REPONSE A L'ENQUETE PUBLIQUE

BIOTERO
CRIQUETOT-SUR-OUVILLE (76)

Réponse à l'enquête publique	30/06/2023
	BIOTERO – Criquetot-sur-Ouville (76)	Page 2 sur 5

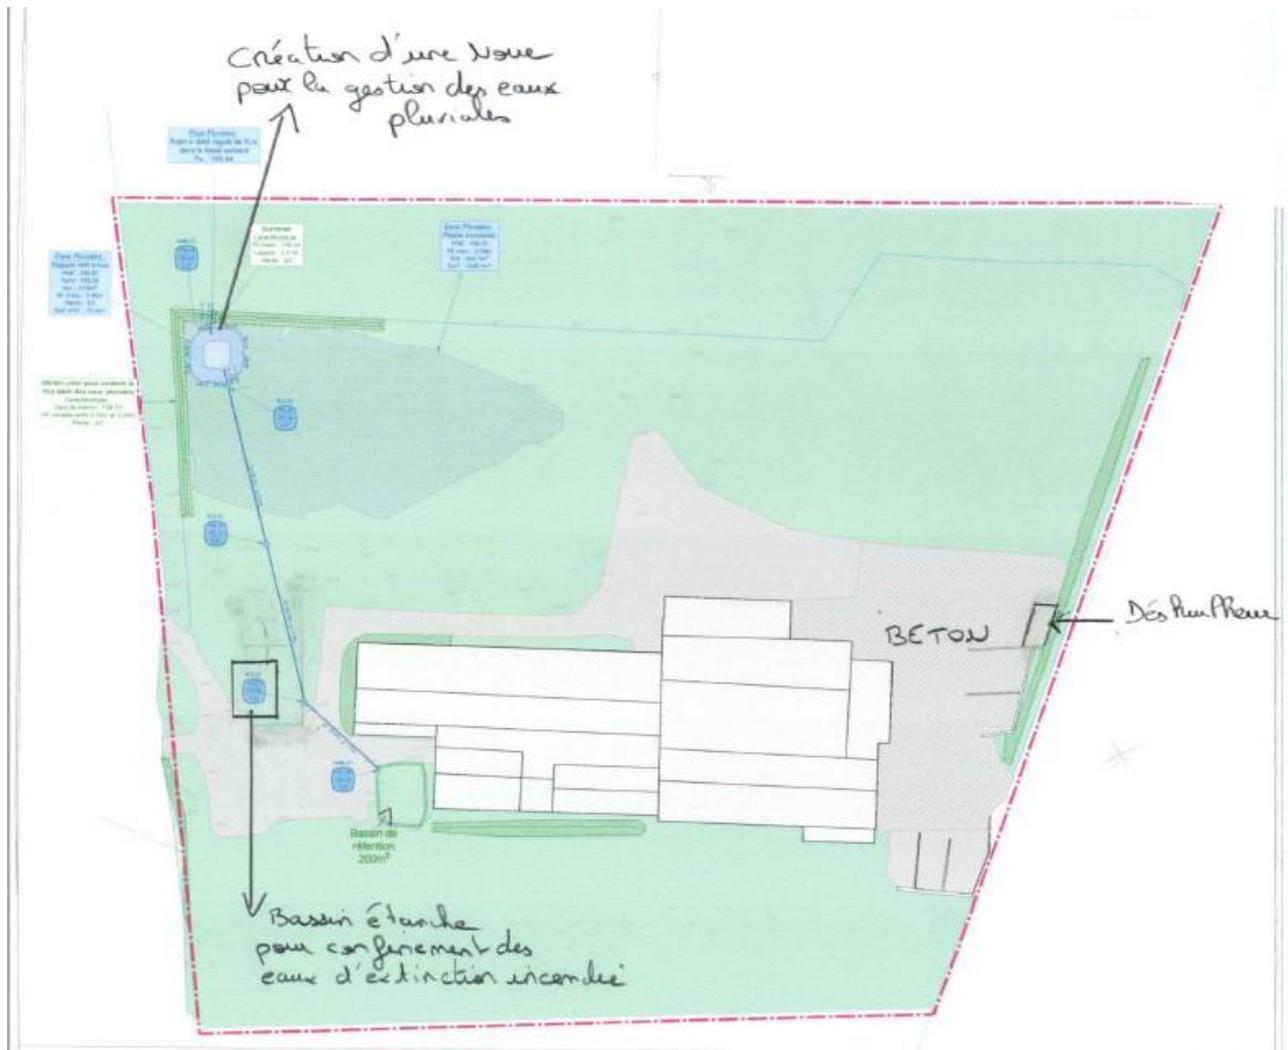
Quel dispositif de gestion et de traitement des eaux pluviales va être effectivement adopté par l'entreprise ?

Par ailleurs, le déboureur-déshuileur actuel placé à près de l'entrée, sur le côté Est de la parcelle, donc sur la partie haute de cette dernière, n'a vocation qu'à « collecter les éventuels résidus d'hydrocarbures ou fuite de réservoirs des véhicules entrant sur le site. Ce dispositif assure la protection de la zone bétonnée à l'entrée de la parcelle » (Etude d'incidence p.77). N'y a-t-il pas intérêt à réaliser un dispositif global, cohérent et fonctionnel sur le site ?

-ci-joint un plan récapitulatif de la gestion des eaux pluviales et des eaux de confinement suite à un éventuel incendie :

- 1/ les eaux de la plate-forme bétonnée sont filtrées par le déshuileur déboureur**
- 2/ les eaux pluviales du reste du site seront régulées par la noue**
- 3/ les eaux rejetées en cas d'incendie seront collectées dans le bassin étanche**
